RAPORT DE AUDIT DE SIGURANȚĂ RUTIERĂ
- STADIUL 1-

„Autostrada Brașov – Târgu Mureș - Cluj – Oradea, Subsecțiunea 3A2: Nădășelu –Mihăiești (km. 8+700 – km. 25+500) și Secțiunea 3B: Mihăiești – Suplacu de Barcău (km.0+000 – km.80+054) ", sectorul de drum Autostrada Brașov – Târgu Mureș – Cluj – Oradea, Subsecțiunile:

Auditori: **ing. Gabriela COSTESCU**
ing. Laurențiu HERMENIUC

Contract A.R.R. 28216/19.09.2017

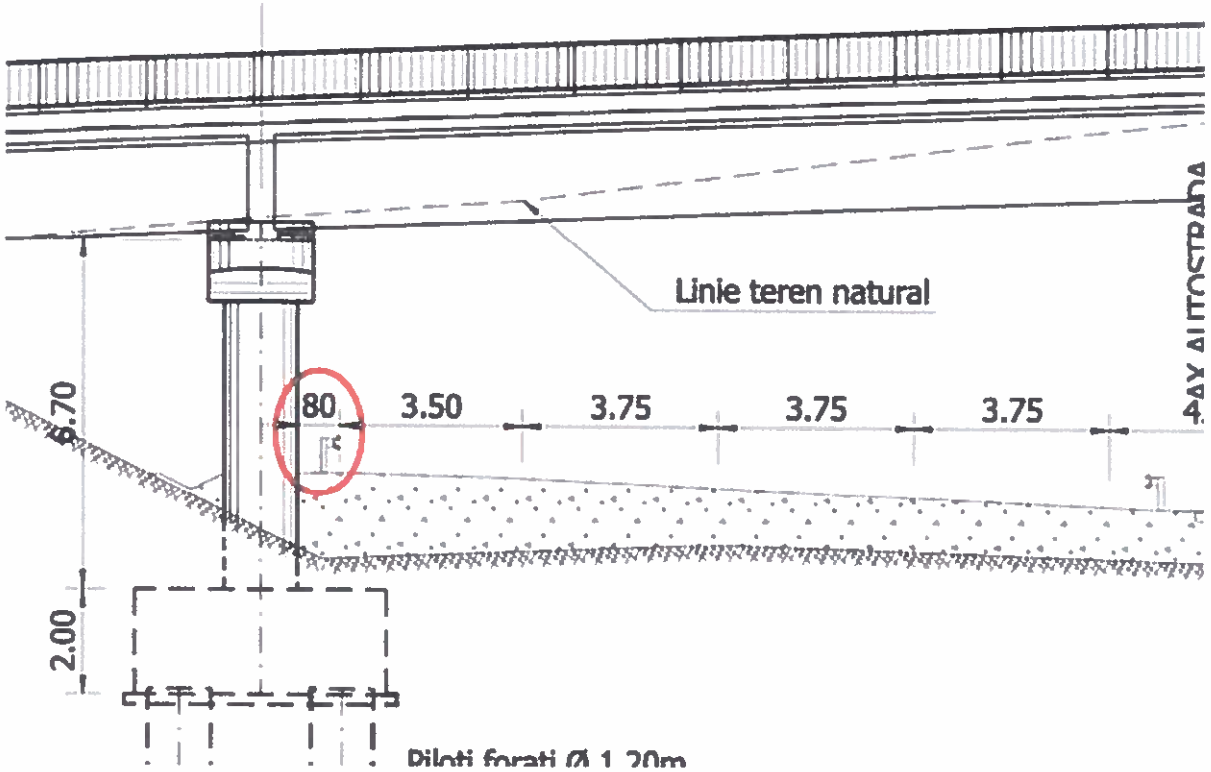
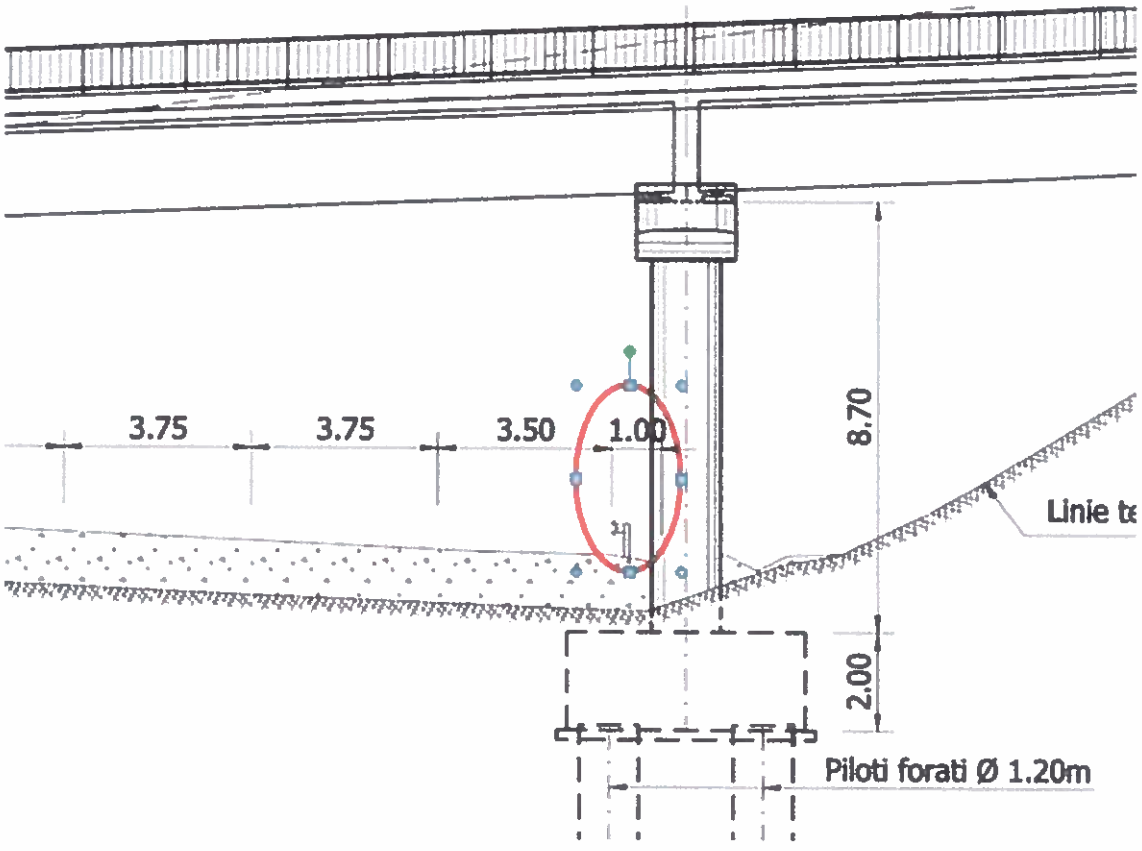
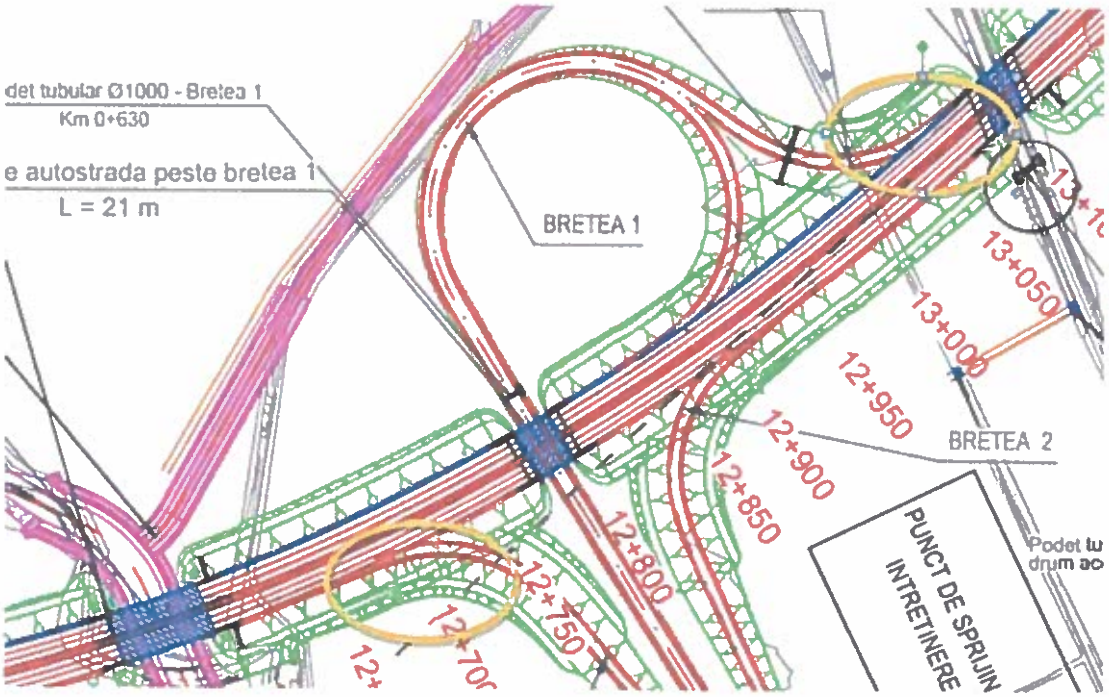
(33) Intre parapetele de protecție și pilele pasajelor s-au prevăzut distanțe fixe, diferite. Nu se poate deduce dacă aceste distanțe sunt corelate cu lățimea de lucru a parapetelui de protecție proiectat în funcție de nivelul de protecție necesar de asigurat.

Este necesară reproiectarea, pentru a se avea în vedere ca distanța dintre parapetele de protecție proiectat și pilele lucrărilor de artă să asigure lățimile de lucru ale parapetelor proiectate. Se vor preciza nivelurile de protecție ale parapetelor . Se va verifica la stadiul următor de audit.

Ex: Zonă de trecere peste banda mediană, subsecțiunea 3A2

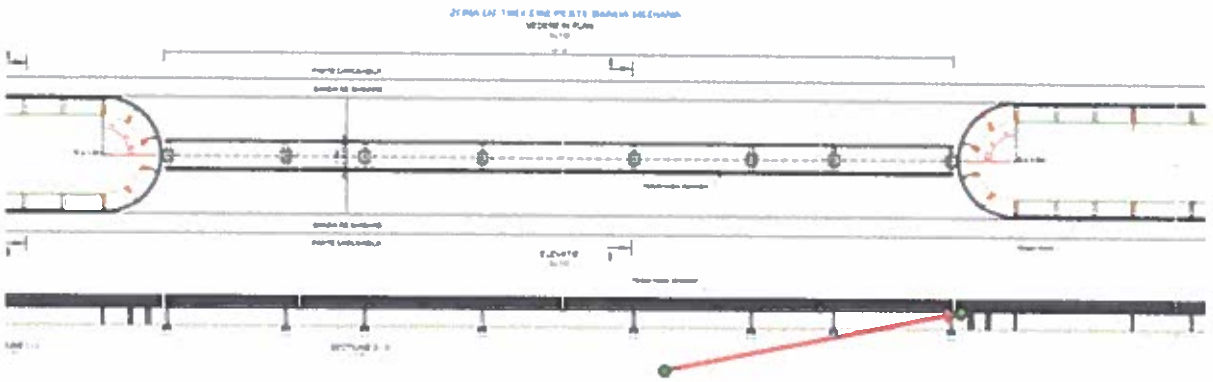
(37) Din documentație rezultă că soluțiile de parapete demontabil proiectate pentru zonele de trecere peste banda mediană diferă între subsecțiunea 3A2 și celelalte subsecțiuni. În cazul subsecțiunii 3A2 s-a adoptat soluția cu parapet New Jersey, iar din detaliul prezentat rezultă că extremitățile parapetului metalic de pe zona mediană, pot reprezenta, în sensul de mers, obstacole periculoase.
